SAMODZIELNY PUBLICZNY ZAKŁAD OPIEKI ZDROWOTNEJ
MIEJSKI SZPITAL ZESPOLONY

Wyjaśnienia nr 1 do opisu przedmiotu zamówienia w postępowaniu prowadzonym w trybie zapytania ofertowego na:

„Przeгляд techniczny z wymianą filtrów i naprawy urządzeń klimatyzacyjno-wentylacyjnych użytkowanych w obiektach SP ZOZ Miejskiego Szpitala Zespolonego w Częstochowie”

Zdj. Nr 1

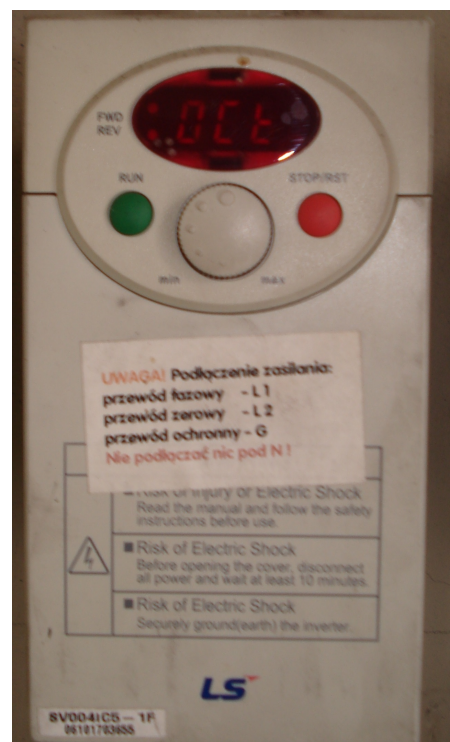
Do w/w zapytania mam kilka następujących pytań odnośnie napraw:

- czy są Państwo w stanie podać dokładnie model/typ falowników w jakich trzeba dokonać wymiany wentylatorów,
- jaki dokładnie typ oraz ilość tłumików oraz wymiary prowadnic w centrali wentylacyjnej,
- na czym ma polegać naprawa wentylatora (co się dokładnie dzieje/zepsuło) oraz który to typ wentylatora (Silwent 315 czy 160).

- Falowniki, w których mają zostać wymienione wentylatory to: LG SV015IC5-1F
zdjęcie falownika poniżej. (zdj. Nr 1).
